Betreft Aanvraag voorlopige subsidietoekenning China/Aziëlaan

Opplusrapport China-Aziëlaan

Vestia Delft
te Delft

Figuur 2.1: voorbeeld teruggebogen deurklink

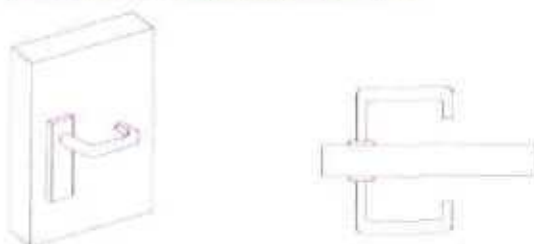
A.5.2 Teruggebogen deurklinken

Teruggebogen deurklinken geven meer houvast voor mensen met een beperkte handfunctie en voorkomen dat mensen gemakkelijk achter een deurklink blijven haken.

Op de collectieve deuren zijn geen teruggebogen deurklinken aanwezig. Dit betekent dat een deurklink in een teruggebogen model alsnog op alle collectieve deuren moet worden aangebracht. Dit geldt ook voor deuren met elektrische deurdrangers.

Figuur 3.2: slot voordeur woning

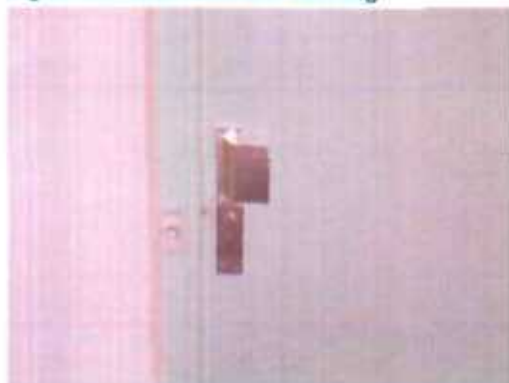
B.3.2 Toegangsdeur voorzien van een seniorenslotcombinatie

Op dit moment zijn op de voordeuren van de woningen geen seniorensloten aanwezig. Dit betekent dat deze om aan het Oppluslabel te voldoen, moeten worden aangebracht.
